改善箇所説明図

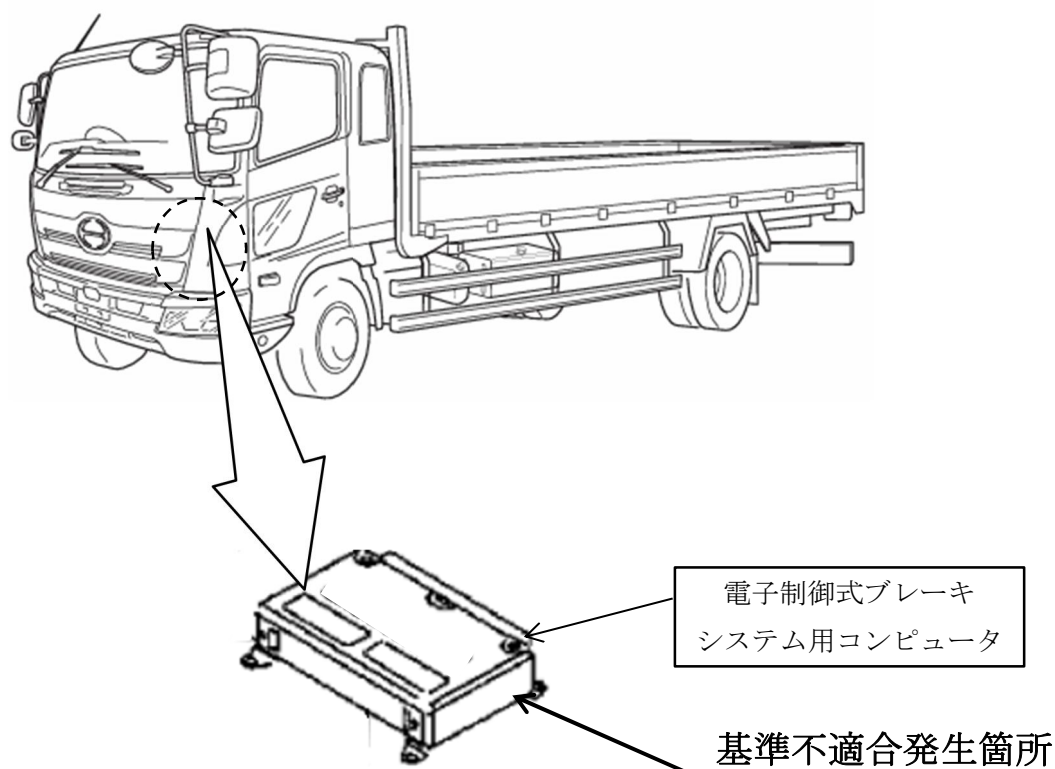
注： はプログラムを書き換える部品を示す。

電子制御式ブレーキシステム用コンピュータにおいて、制御プログラムの設定値が不適切なため、使用過程で車両重量を実際より軽いと誤学習することがある。そのため、実際の車両重量と学習値の乖離が大きい場合、横滑り防止装置が作動しない、または作動が遅れ横転するおそれがある。

全車両、電子制御式ブレーキシステム用コンピュータの制御プログラムを適切な設定値に書き換える。
